ELEKTRISCHE INSTALLATIES OP LAAGSPANNING EN OP ZEER LAGE SPANNING (Boek 1 - KB 08/09/2019)

Plaats controle:	Rue des Commerçants 59 boîte 1, 1000 BRUXELLES		
EAN-code installatie:	Nc		
Tarief teller(s):	Dag		
Nummer teller(s):	70284062	DNB:	Sibelga
Index teller(s):	032788,2	Type lokaal:	Appartement
Type installatie:	Wooneenheid

Overeenkomstig de voorschriften van Boek 1 – Installaties op laagspanning en op zeer lage spanning – Interne procedure QPRO/ELE/001			
Type controle:	Controlebezoek verkoop oude huishoudelijke installatie (8.4.2)		
Datum uitvoering:	<input checked="" type="checkbox"/> Vóór 01/10/1981	<input checked="" type="checkbox"/> Na 01/10/1981 en vóór 01/06/2020	<input type="checkbox"/> Na 01/06/2020
Nota's:	Zie rubriek "VASTSTELLINGEN - Opmerkingen"		
Afwijkingen (Deel 8):	Toegepast		
Herkeuring op verslag:	/

Vereenvoudigd situatieplan of foto/schema van de (elektrische) installatie:

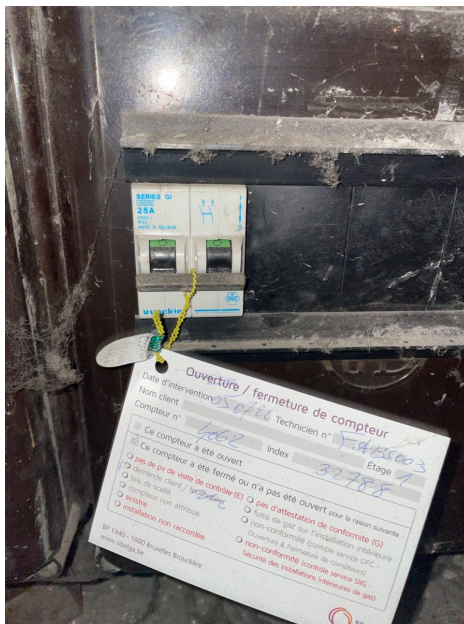
7.14. - De keuze en het gebruik van elektrisch materiaal in ruimten die een bad en/of douche bevatten zijn niet in overeenstemming met de regels van goed vakmanschap. (Boek 1, Hoofdstuk 7.1.)

- De waarde van de zeer lage veiligheidsspanning is groter dan de maximaal toegelaten spanning in de volumes van de ruimte die een bad en/of douche bevat om te voldoen aan de bescherming tegen elektrische schokken bij onrechtstreekse aanraking (12V AC in volumes 0 en 1, 25V AC in volume 2 en in de ruimte). (Boek 1, Onderafdeling 7.1.4.2.)
- De IP-beschermingsgraad voor het toegelaten materiaal in de ruimte die een bad en/of douche bevat is ontoereikend (minimaal IPX4 in volumes 1 en 2, minimaal IPX1 in de ruimte). (Boek 1, Onderafdeling 7.1.5.1.)

Uitleg: Voir photo
